Ofício nº 028/2024-SE

Assunto: Solicitação de esclarecimentos do projetista relacionado ao quantitativo da planilha orçamentária de alteração do projeto estrutural da ponte sobre o Rio Santa Rita (Contrato de Prestação de Serviços nº 016/2023 - Dispensa por Limite nº 003/2023 – PMM).

Resposta ao Ofício 028/2024-SE encaminhado pelo Departamento de Administração do Município.

Parecer Técnico

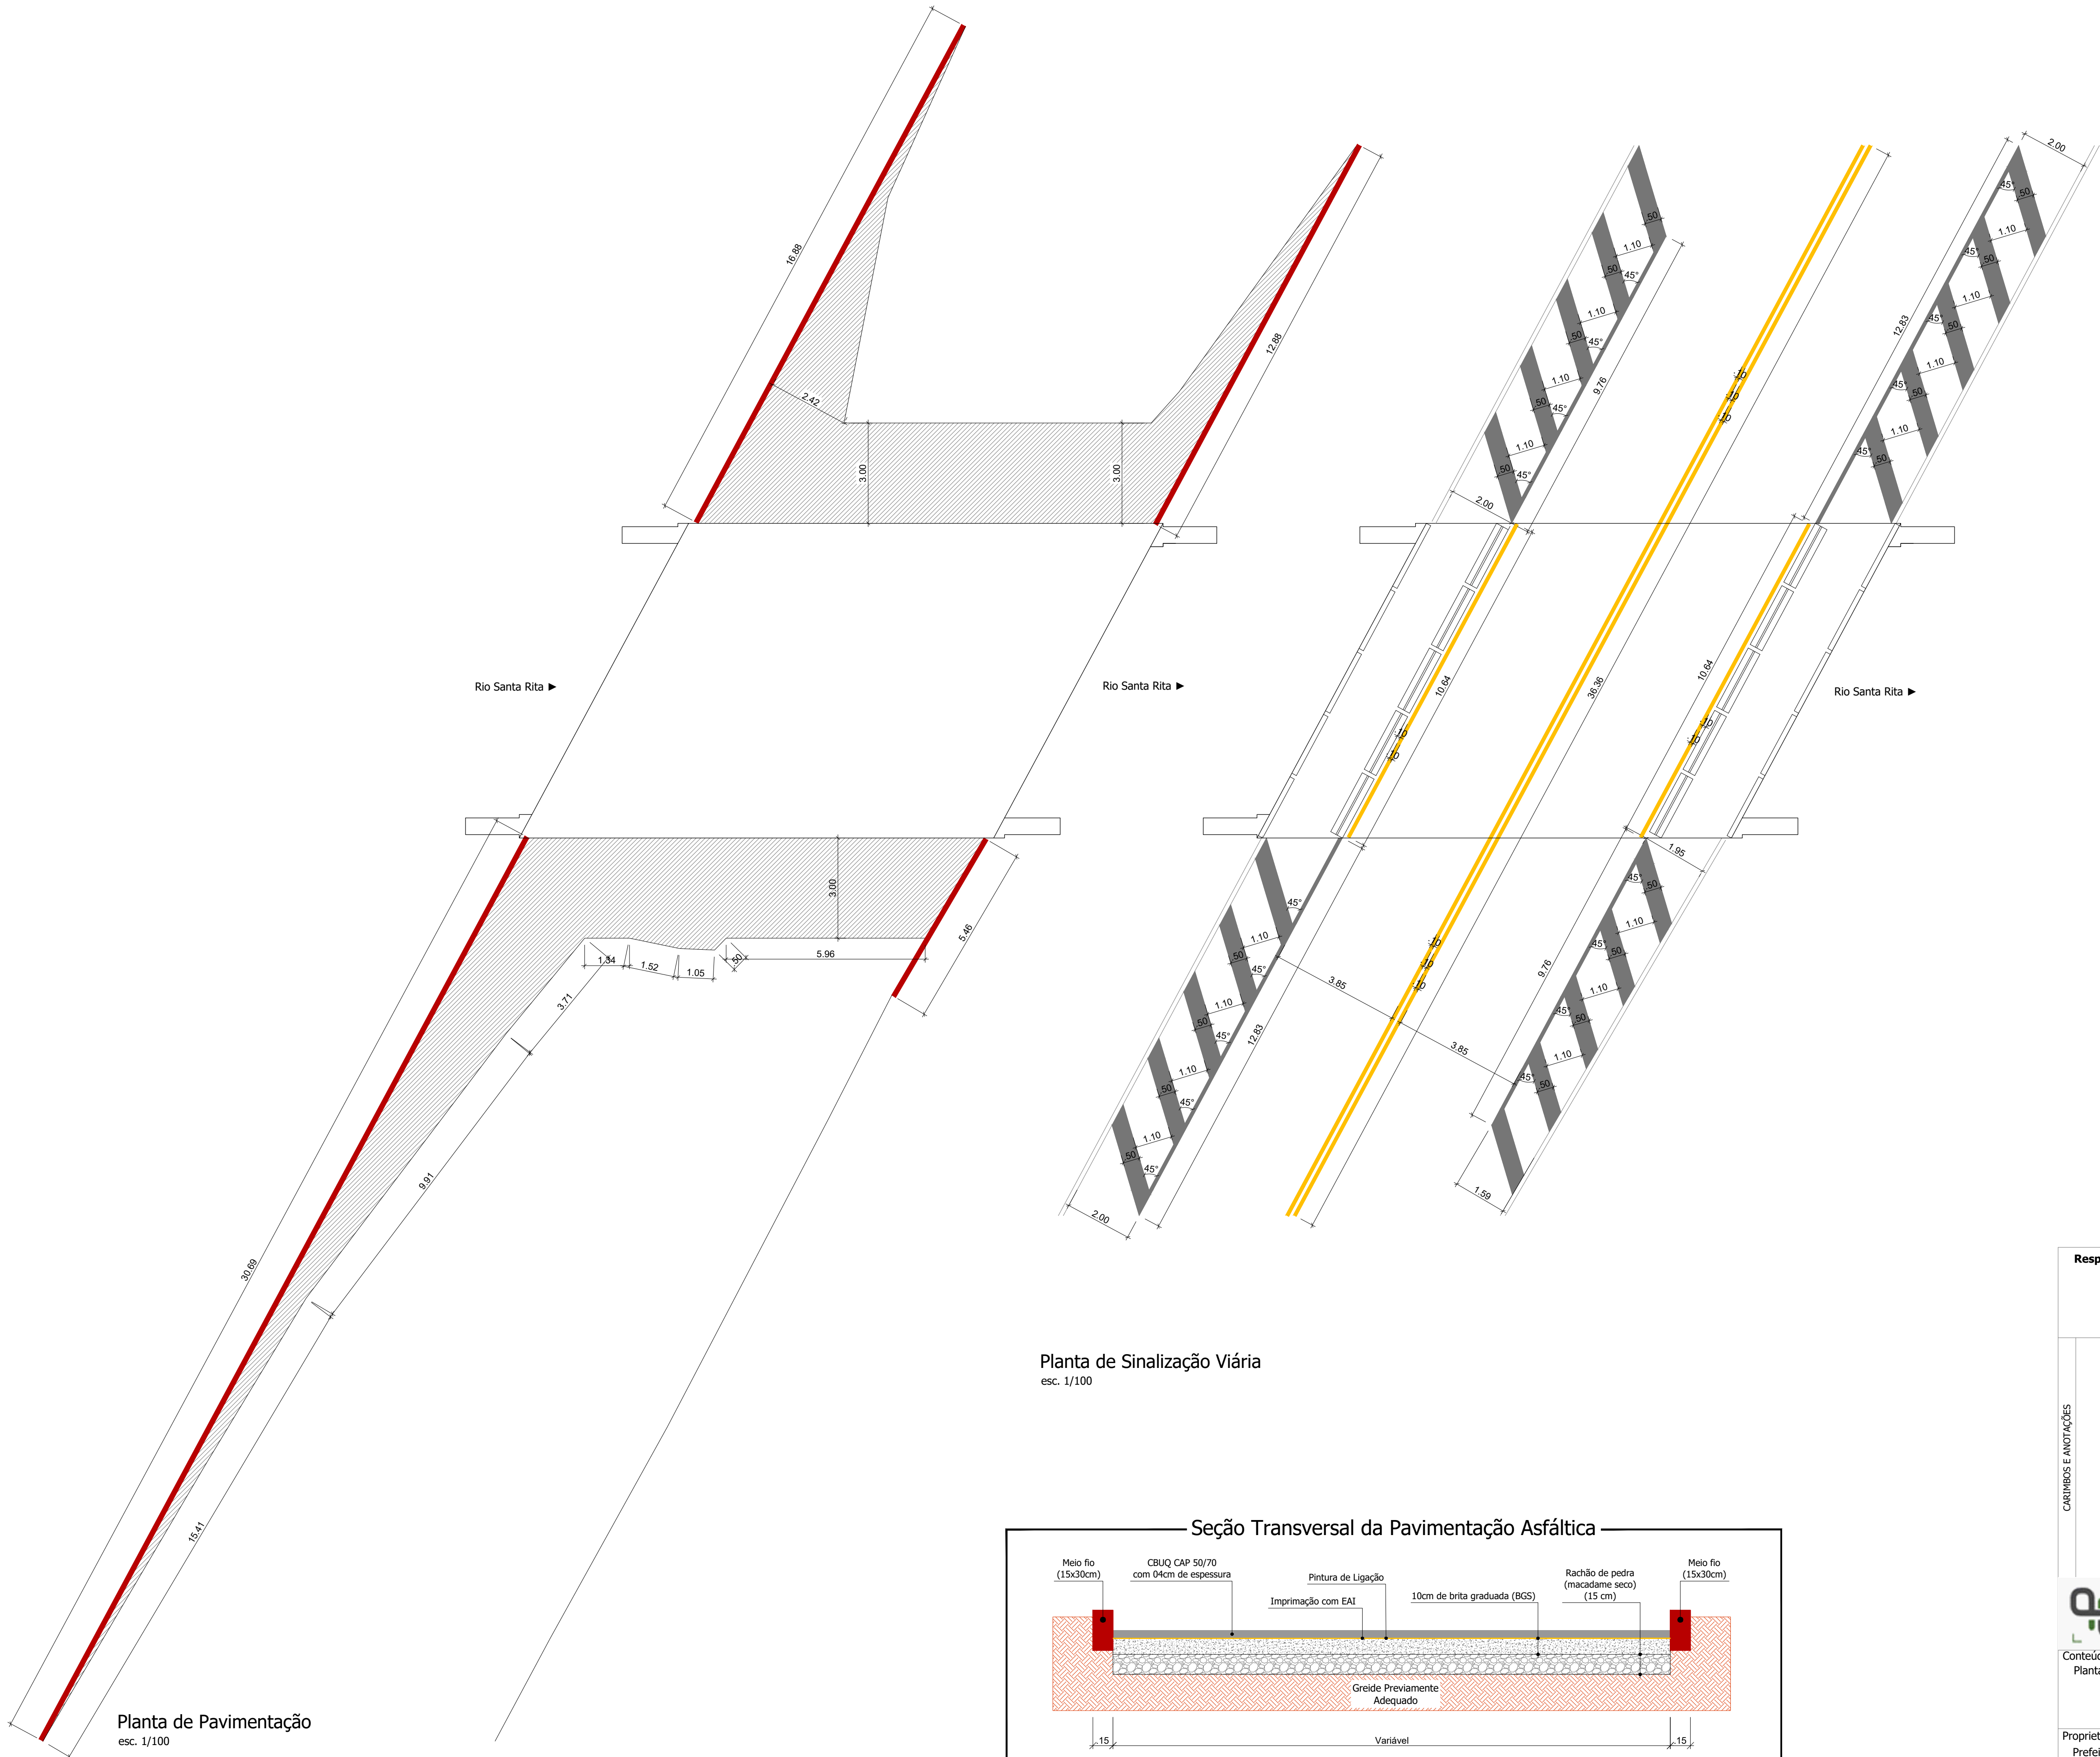
Foi realizada vistoria in loco para verificação da superveniência apresentada no bloco de coroamento das estacas e alas.

Devido ao desnível e a irregularidade no local das cabeceiras optou-se pela execução de um lastro de concreto envolvendo as estacas entre o subleito e o bloco de coroamento, sendo que a estabilidade das fundações fica assegurada pois as estacas estão ligadas ao bloco de fundação. Ainda, com o objetivo de consolidar o muro de pedra existente a ponte, se optou por executar as alas envolvendo o muro, de forma a garantir que este não venha a ruir em períodos prolongados de cheias.

Em resposta a solicitação encaminhada pela empresa executora e com base na vistoria realizada in loco após a execução parcial do objeto, entendemos que há a necessidade de alteração dos projetos, portanto, encaminhamos em anexo a este parecer, os projetos atualizados, para avaliação do Setor de Engenharia do Município de Marmeleiro.
